VARIANTE NORD-OUEST COMPARAISON COÛTS

Solution DDE / Solution présentée réunion du 16 Juin à Montigny

Bases :-Document DDE d'étude sommaire de la solution dite « famille 5 »

-Carte routière A12-Variante Nord-Ouest ci-jointe

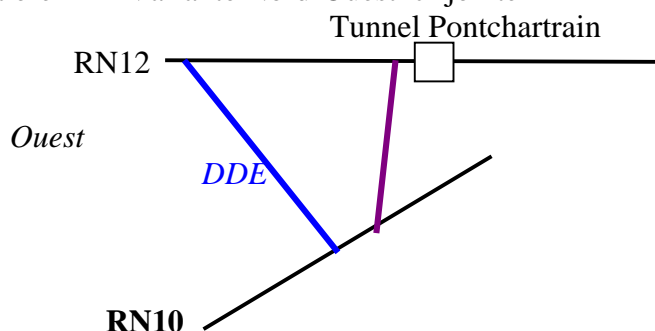
a)Lors d'une discussion « au buffet » avec M LABROUSSE, celui-ci a reconnu que la solution chiffrée de la DDE passait plus à l'ouest que l'autre solution, donc était plus longue *Il m'a déclaré qu'il allait lui-même regarder ce chiffrage.*

b)apparemment pas de problèmes de niveau/pente par solution du 16-06.

c) au vu du tableau de comparaison de coûts ci-dessus -à confirmer par DDE- et compte-tenu des problèmes majeurs soulevés par les 4 familles proposées lors du débat, la solution du 16 06 ne me semble pas si « farfelue », **même si elle ne figure pas dans le dossier présenté par la CPDP ? Et ce n'est pas « ma solution » mais celle proposée par de nombreux habitants, sinon par les élus depuis 15 ou 30 ans ! Elle mériterait qu'on s'y intéresse « un peu plus », parce qu'en fin de compte, c'est le contribuable qui paiera ?**
